**Conseil économique et social**

**Règlements n^{os} 37 (Lampes à incandescence), 99 (Sources
lumineuses à décharge) et 128 (Sources lumineuses
à diodes électroluminescentes)****Proposition de complément 5 à la version originale
du Règlement n^o 128 (Sources lumineuses à diodes
électroluminescentes)****Communication de l'expert du Groupe de travail
« Bruxelles 1952 » (GTB)***

Feuilles LR3/1 à 5, remplacer par les nouvelles feuilles L3/1 à 6, comme suit (voir les pages ci-après; une page par feuille) :

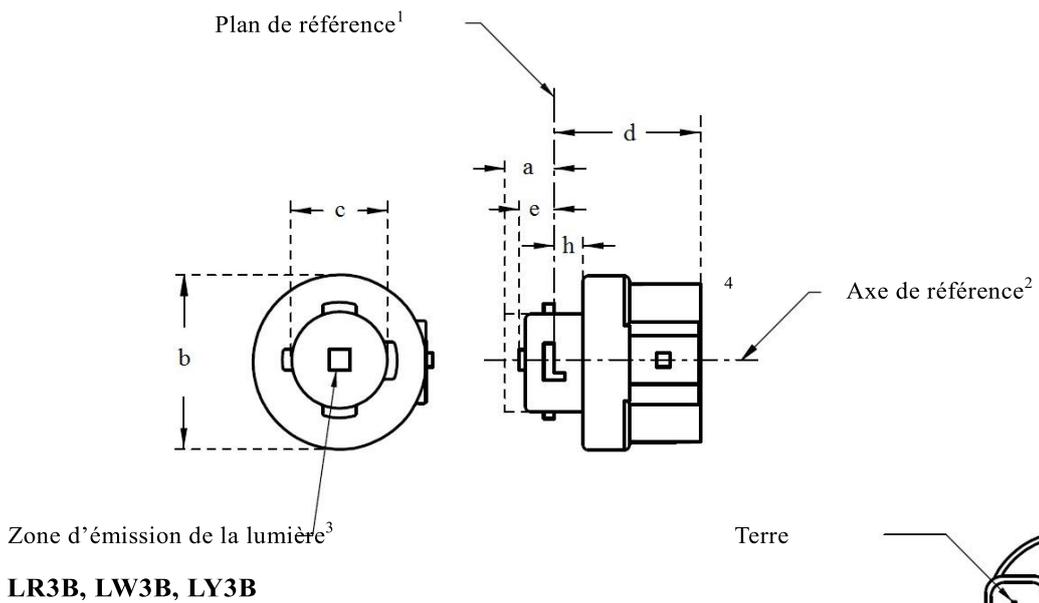
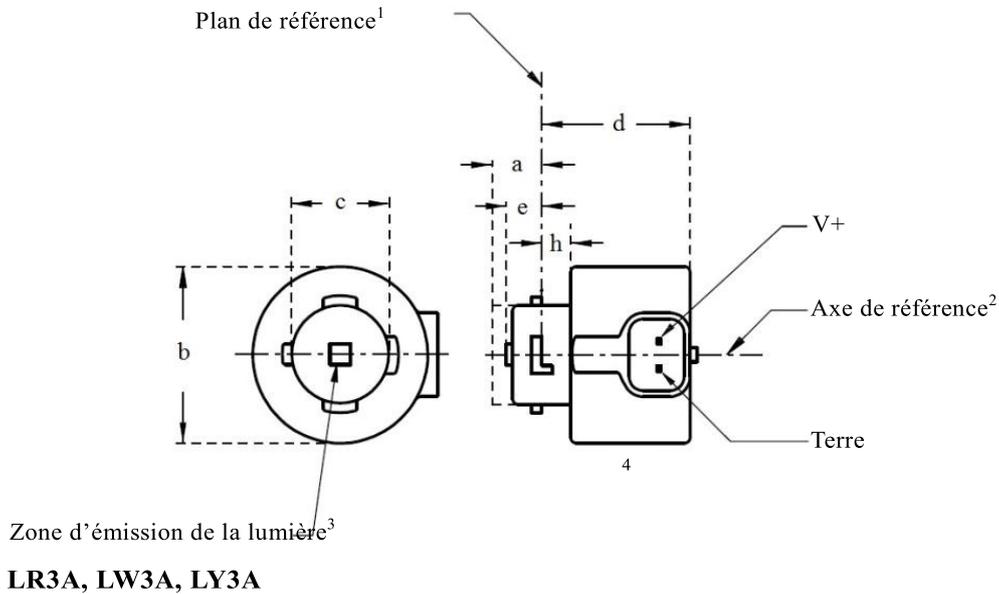
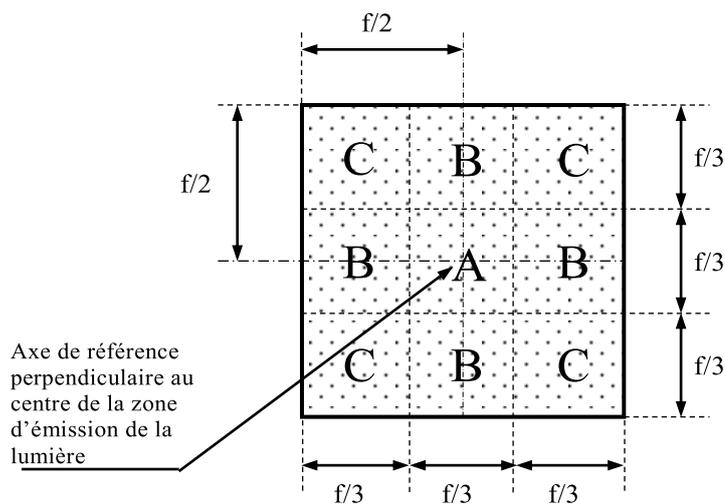
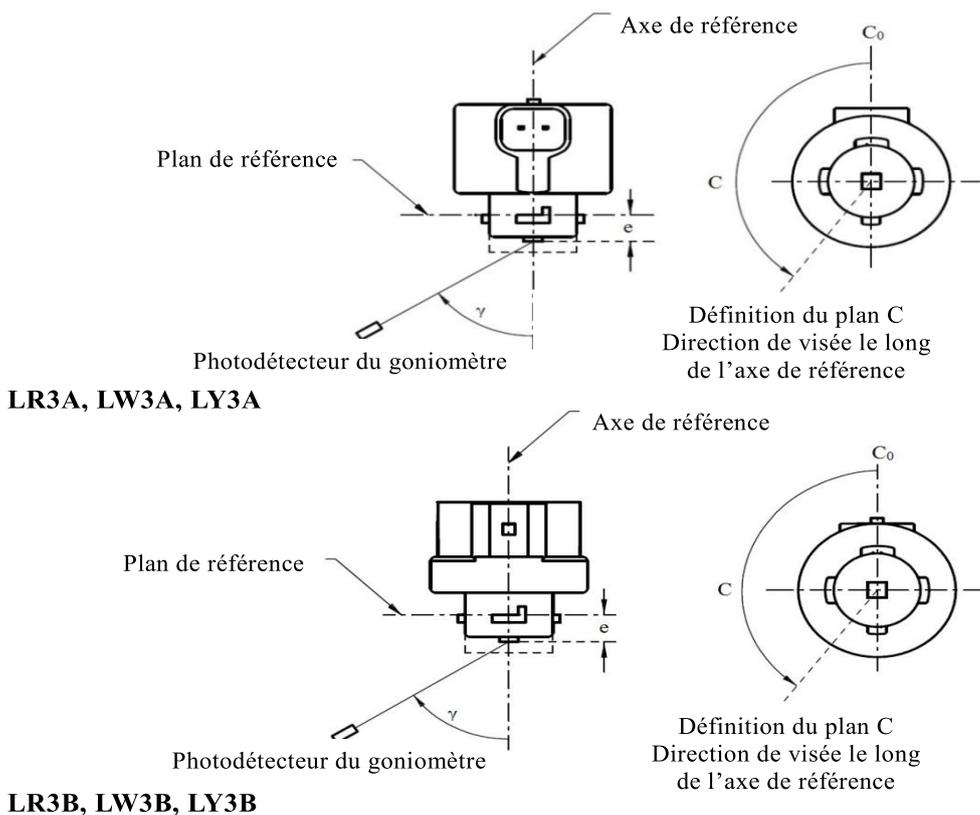
2. Les catégories de sources lumineuses émettant de la lumière blanche ou jaune-auto, avec un connecteur coudé sur le côté – la version A – ou avec un connecteur droit en dessous – la version B – sont proposées pour compléter les catégories LR3A et LR3B émettant de la lumière rouge.

4. Le système culot/douille pour les catégories LR3A et LR3B permet d'utiliser de nombreuses autres clefs. Dans le cas des nouvelles catégories de sources lumineuses à DEL proposées, il n'y a pas lieu de mettre au point de nouveaux systèmes et les clefs qui n'ont jusqu'ici pas été utilisées ont été affectées aux nouvelles catégories proposées.

Feuille LR4/1, remplacer par la nouvelle feuille LR4/1, comme suit (voir les pages ci-après) :

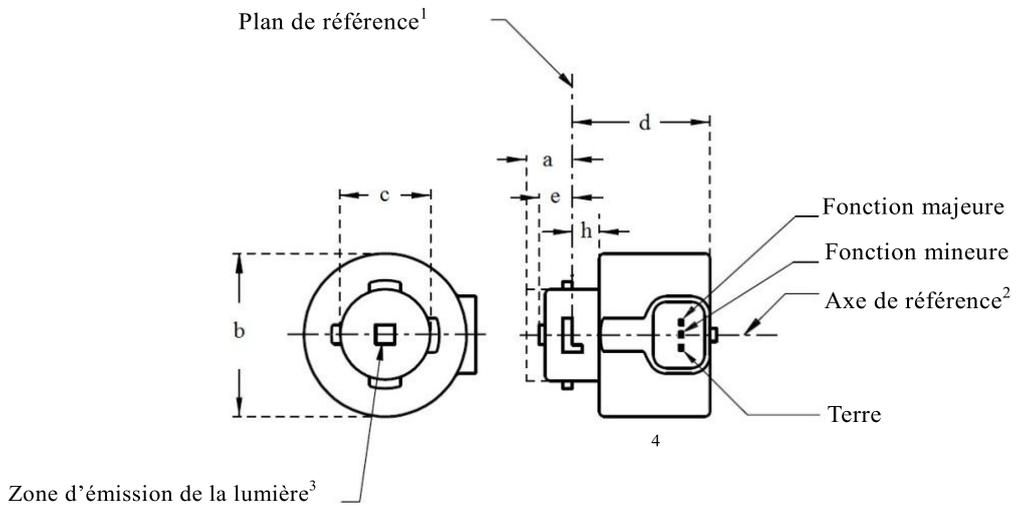
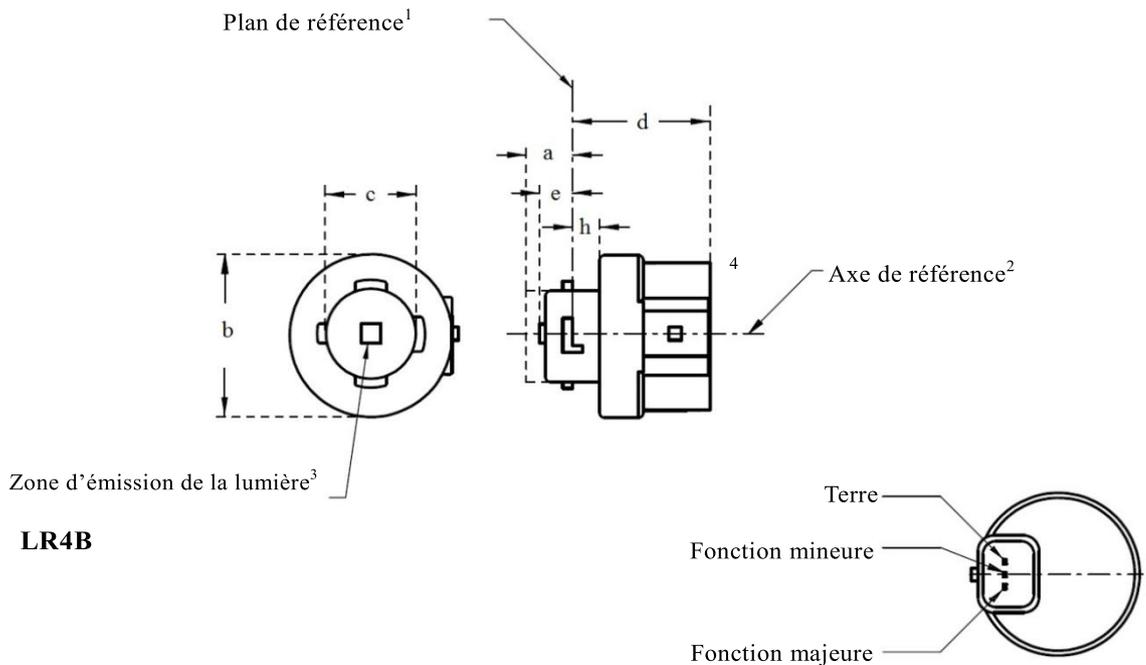
5. Par souci de cohérence, on a remplacé les feuilles LR4/1 et LR4/4 par de nouvelles pour aligner les principales figures sur celles des catégories L3 et L5, qui ont elles-mêmes été alignées sur les dessins figurant dans la norme CEI 60061.

Après la feuille LR4/5, ajouter les nouvelles feuilles L5/1 à 6, comme suit (voir les pages ci-après; une page par feuille) :

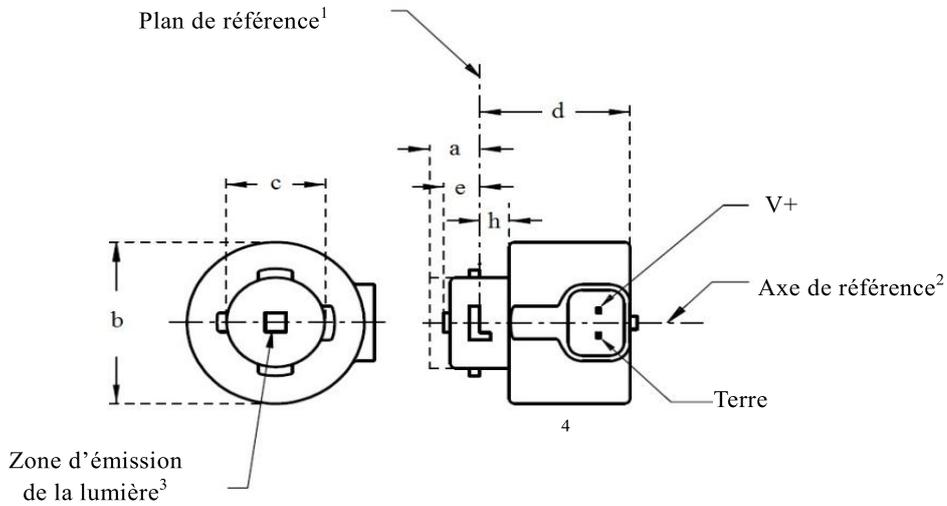
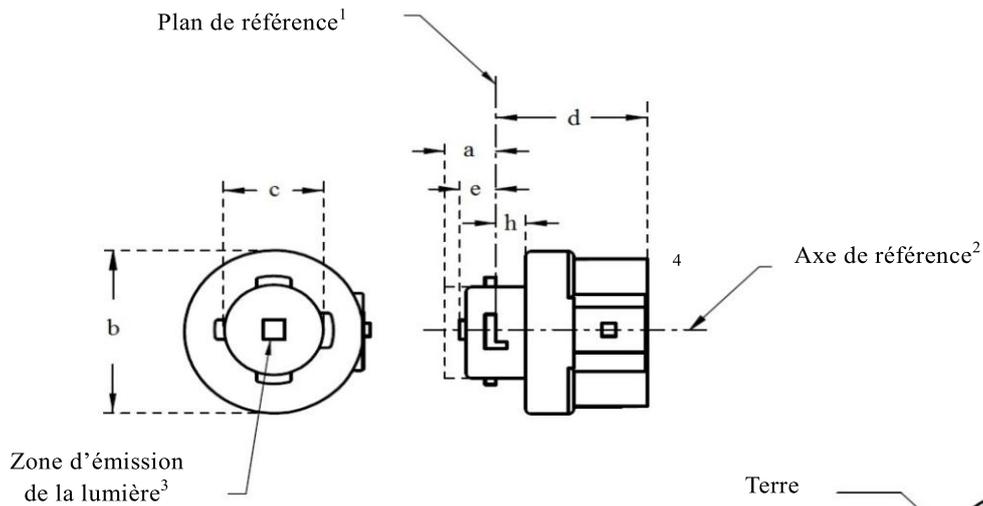
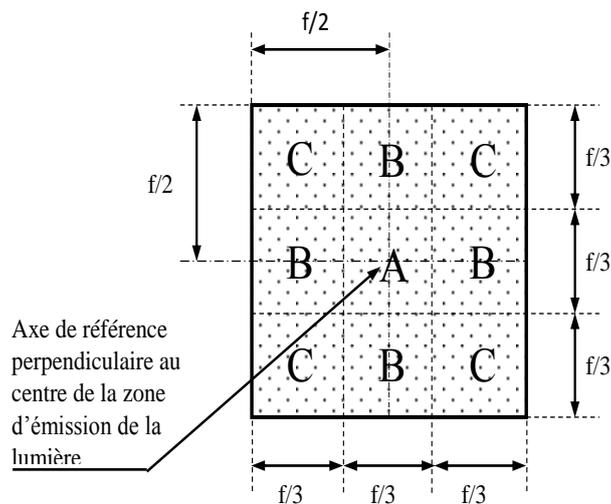
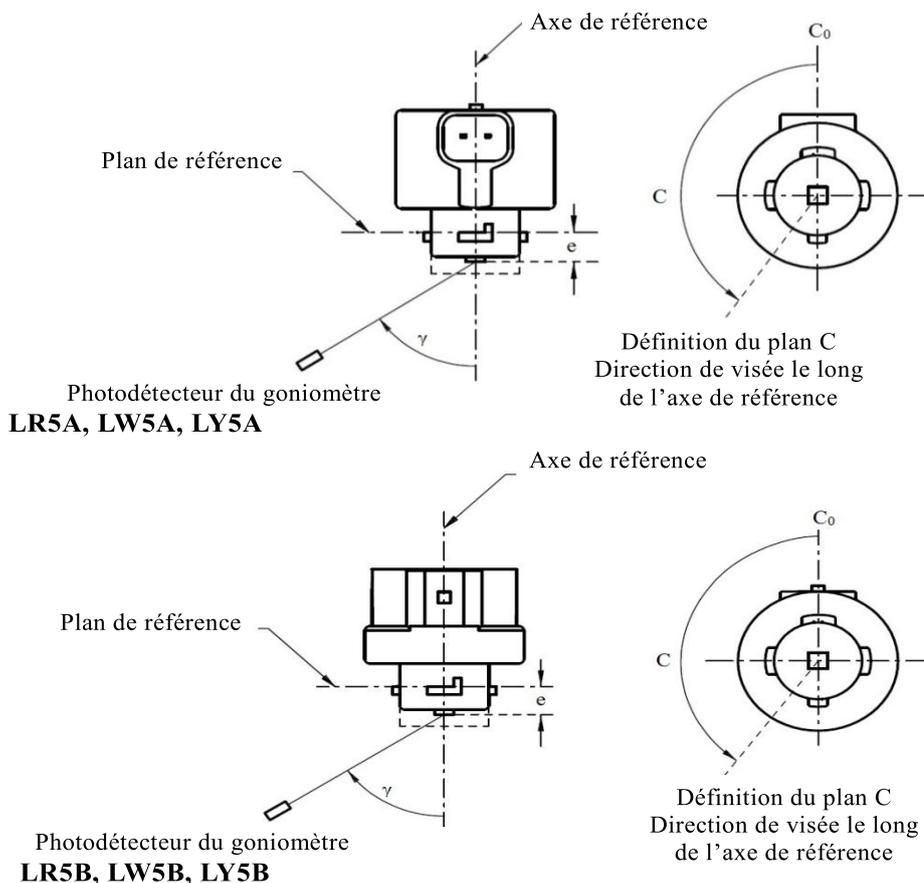
3. Les catégories de sources lumineuses L5 sont à peu près identiques aux catégories L3. La principale différence est qu'elles ont un flux lumineux plus important et sont donc pour la plupart plus énergivores. Les catégories L5 sont conçues pour être utilisées dans des feux pour lesquels les intensités lumineuses doivent être plus fortes.
